CI 15149_BOSCO DELLO SPORT: ARENA

**RELAZIONE ILLUSTRATIVA DEGLI
INTERVENTI**

LIVELLO PROGETTUALE: **PERIZIA DI VARIANTE N.3**

PV3-GEN-002-R00

Figura 1 – Stralcio verbale costruttivi n. 174-2025

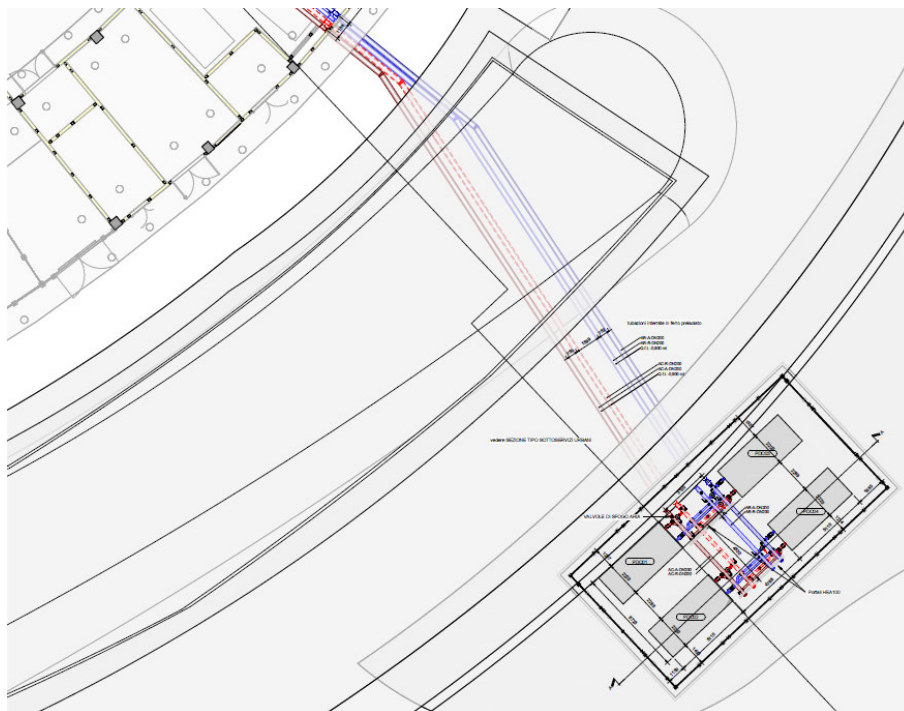
Spostamento gruppi frigo su piazzola esterna

Al fine di migliorare l'efficienza dei gruppi frigo, inizialmente collocati all'interno di locale dell'autorimessa, l'Impresa Appaltatrice ha proposto di collocarli esternamente al fabbricato su apposita piazzola.

Detta soluzione tecnica consente di migliorare l'efficienza e l'affidabilità delle macchine destinate alla produzione dei fluidi energetici a servizio dell'edificio Arena. Attraverso il riposizionamento delle macchine all'esterno, si ottengono i seguenti vantaggi: ottimizzazione delle condizioni operative, riduzione dei costi energetici e garanzia di una maggiore flessibilità per interventi futuri. In particolare:

Detta soluzione migliorativa è stata proposta mediante verbale constatazione costruttivi n. 153-2025 e 174-2025 e approvata dalla Direzione Lavori in data 30/10/2025 e 12/11/2025.

Dettaglio tipologico di faro adottato

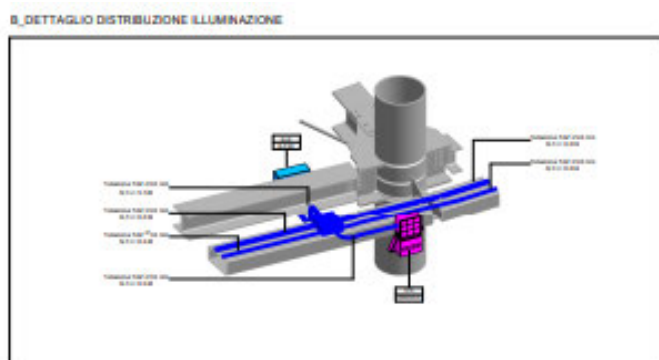
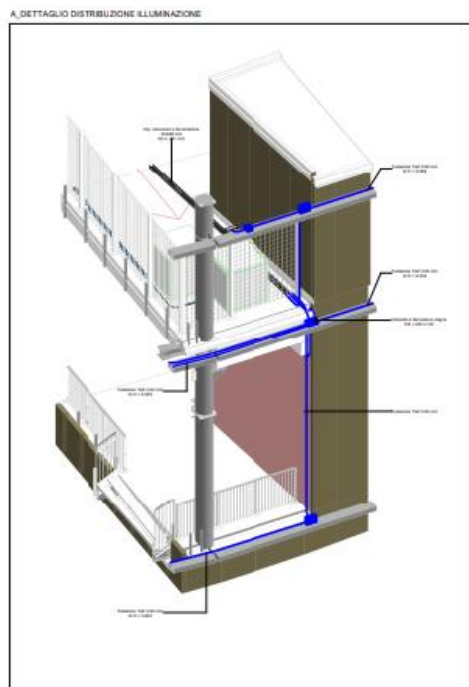
Ottimizzazione dell’illuminazione del corsello anulare esterno

Il progetto esecutivo prevede un’illuminazione esterna dell’arena ottenuta tramite due ordini di faretti disposti ai livelli L2 e L3 tali da garantire oltre all’illuminazione di tipo decorativo della facciata, anche l’illuminazione di base al livello L1 e ai ballatoi esterni dei livelli superiori.

Le scale esterne, invece, prevedevano un sistema di corpi illuminanti dotati di batteria in grado di garantire illuminazione ordinaria e di emergenza alle scale che hanno anche funzione di via di esodo. Successivamente all’approvazione del progetto esecutivo e al fine di ottemperare alle prescrizioni del Vigili del Fuoco e della Questura di Venezia, la facciata decorativa dell’arena è stata oggetto di modifica per tramite della Perizia di Variante n. 01.

Di conseguenza, si è reso necessario rivalutare le scelte progettuali riguardanti l’illuminazione di facciata. Sono stati eliminati i due ordini di faretti ed è stato integrato un sistema di illuminazione di base per i corridoi piani e per le scale esterne. Sono stati inoltre ottimizzati i percorsi delle vie cavo di alimentazione armonizzando gli stessi con il nuovo disegno del rivestimento di facciata.

È stato introdotto un sistema di corpi illuminanti regolabile in potenza e flusso luminoso e orientabile, armonizzati e coerenti con l’architettura di facciata.

Le alimentazioni dei fari (n.71 fari distribuiti lungo il perimetro dell'arena e sviluppati in doppia altezza), sono derivate da sistema CPSS centralizzato che ne garantisce il funzionamento per una ora continuativa a piena potenza e quindi anche in caso di alimentazione ordinaria.
